新潟県 五泉市 五泉南小学校校区(合同点検 要対策箇所)【交通安全】図面番号006

【対策検討メンバー】教育委員会、五泉南小学校、五泉警察署、五泉市都市整備課、五泉市環境保全課

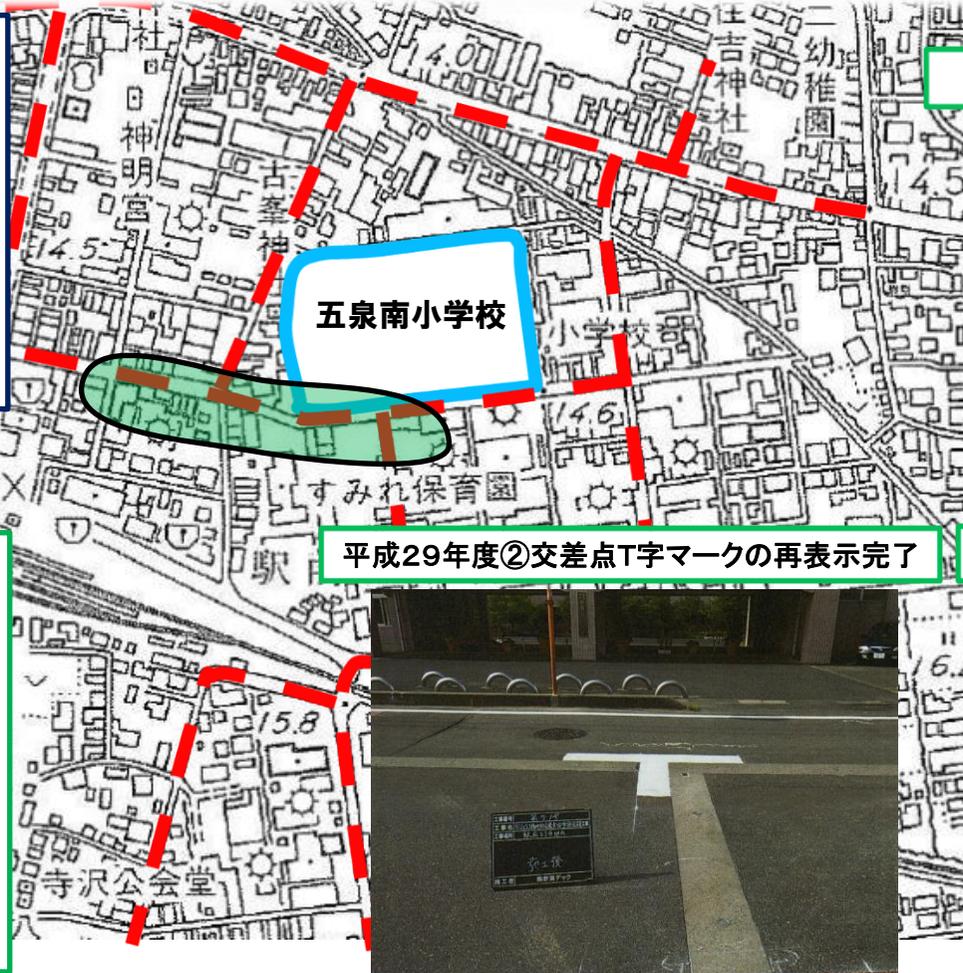
五泉南小学校前T字路は、これまで本間メリヤス工場施設があったため見通しが悪く、通過車両も徐行していたが、工場施設解体が終了し、見通しが良くなったため、減速しない車両が多くなっている。また、すみれ保育園前のカーブは、すみれ保育園前から学校前にかけて道路が大きくカーブしていて見通しが悪い。

平成29年度③交差点部カラー舗装完了

平成29年度②交差点T字マークの再表示完了

平成28年度④注意喚起看板設置完了

- 《対策メニュー》
- ①横断歩道の再表示【五泉警察署】(平成28年度対策完了)
 - ②交差点T字マークの再表示【都市整備課】(平成29年度対策完了)
 - ③交差点部カラー舗装【都市整備課】(平成29年度対策完了)
 - ④注意喚起看板【環境保全課】(平成28年度対策完了)
